Szentendre Város Polgármestere

Nemzeti Infrastruktúra Fejlesztő Zrt.

Iktatószám: PM-1-2020.01.09

SZENTENDRE ÁLTAL MEGVIZSGÁLÁSRA JAVASOLT HÍDNYOMVONALAK

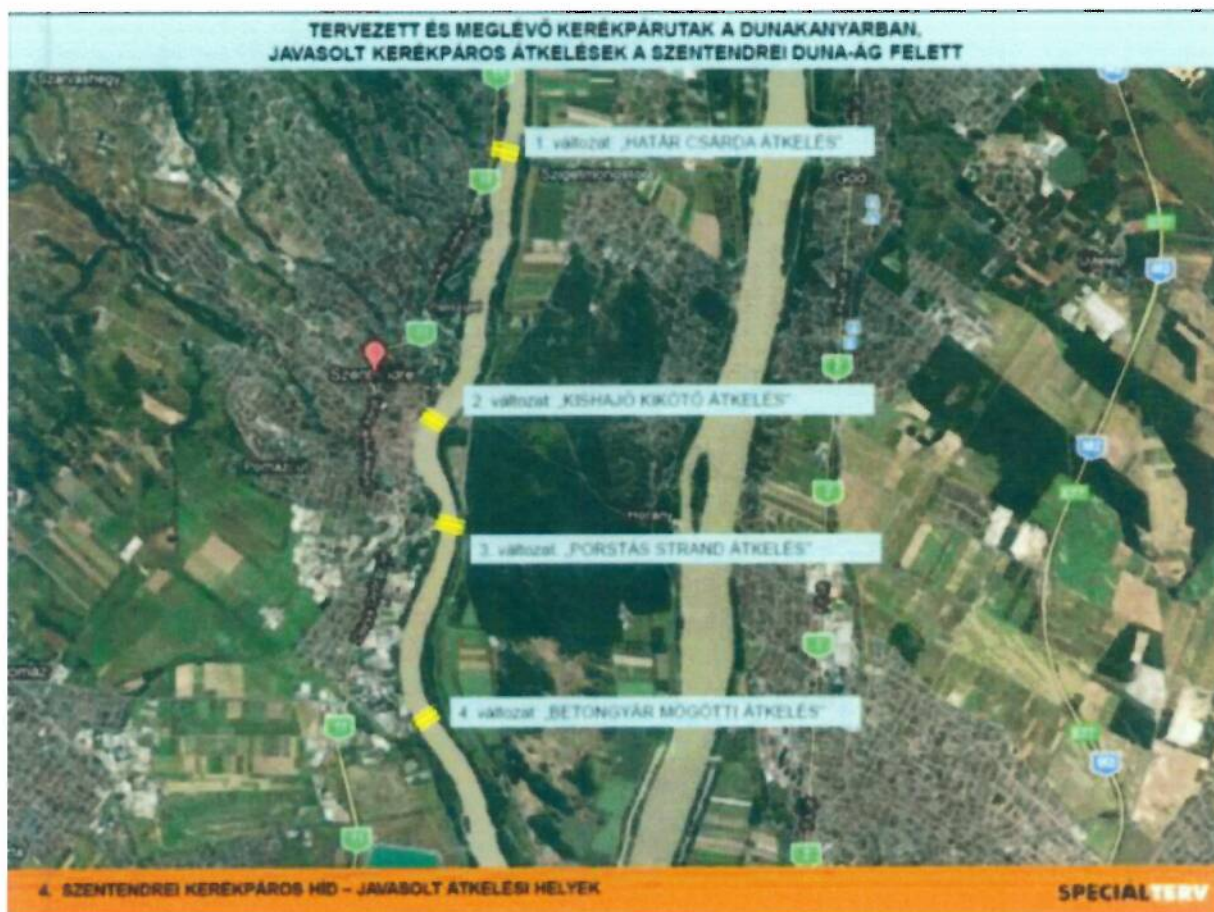
- *A Rév utcai helyszínnél a mértékadó árvízszint (MÁSZ) ~105,80 mBf. az 1,00 m magas biztonsági magasságot figyelembe véve a pályaszint minimális magassága 108,10 mBf, azokon a szakaszokon, ahol már nem a hajózási úrszelvény a mértékadó!
A főmeder környezetében a szentendrei oldalon a terepszint 103,50 mBf magasságon található, tehát itt a hídfő környezetében a járófelület közel 4,60 m magasságban érkezik a terepszint felett.*

Ez az adat ellentmond a 2019. december 19.-én kelt NIF válaszokban közölt 1-1,5 m-es magasságkülönbséggel!

Ezen kívül a kerékpáros híd tartószerkezetének alsó pontja a hajózási úrszelvényt is figyelembe véve a Duna korzó csatlakozó szintje fölött cca. 7-8 m-rel lesz magasabban a Duna-ág közepén, mintegy 80 m szélességben, ezt a magasságot még a tartó- és járószerkezet is növeli, így a járószint a hajózható sáv felett cca. 8,5 m-rel lesz a Duna korzó magassága fölött? Azaz erről a szintről kell leérkeznie a kerékpárosoknak a Duna korzóra?

A megvalósíthatósági tanulmány szerint a Rév utcai, és a Dunaár utcai helyszínek hajózási szempontból a legkedvezőtlenebbek! Miért élvez prioritást mégis ez a helyszín?

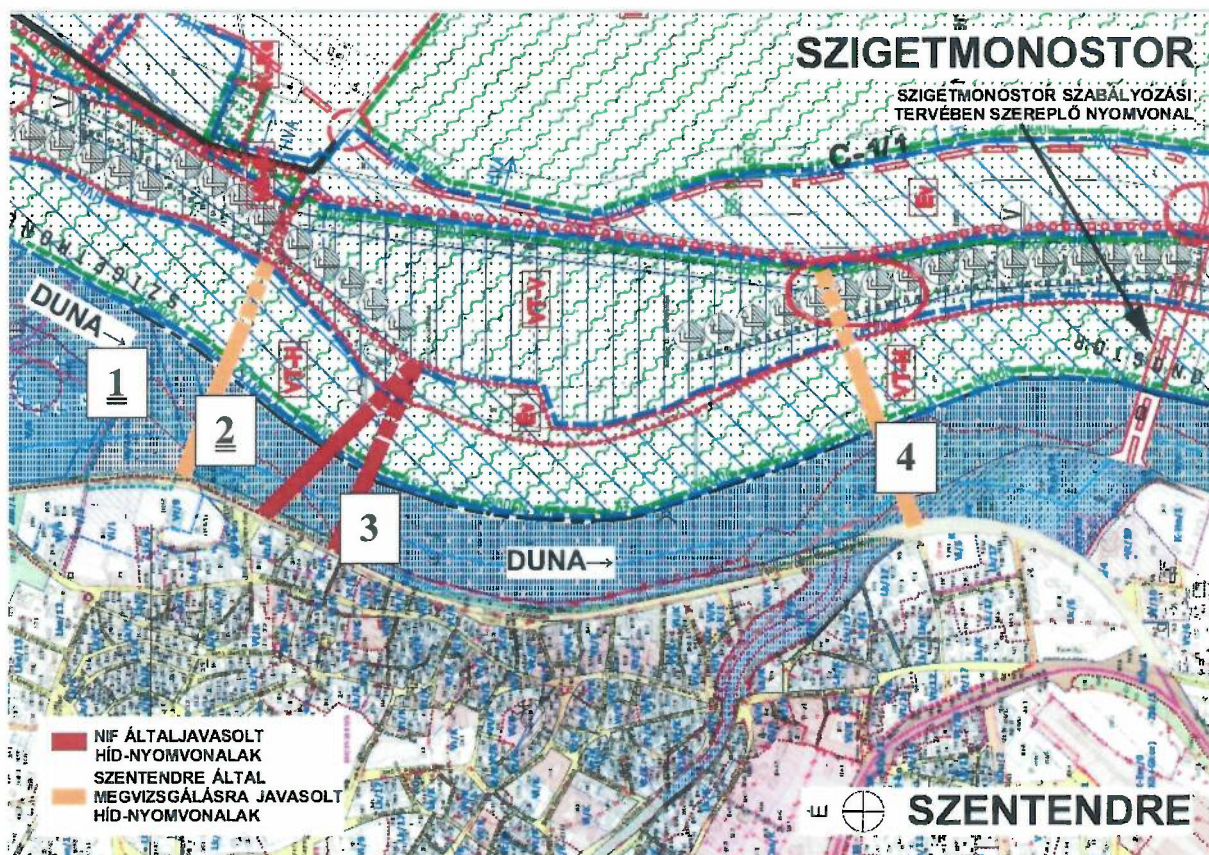
A két település (Szentendre és Szigetmonostor hatályos rendezési tervének összeillesztésével készített térképen ábrázoltuk a lehetséges hídhelyeket. A térkép a Határcsárdai helyszínt nem tartalmazza! A hídhelyek északról dél felé haladva: 1. Waterfront Hotel és Wiking Marina Yacht kikötő közötti érkeztetés, 2. Rév utcához való érkeztetés, 3. Pásztor-rév vonalában való érkeztetés, 4. Déli hídhelyszín a Bükkös-patak torkolata és a Postás strand között a Kertész utca vonalában.
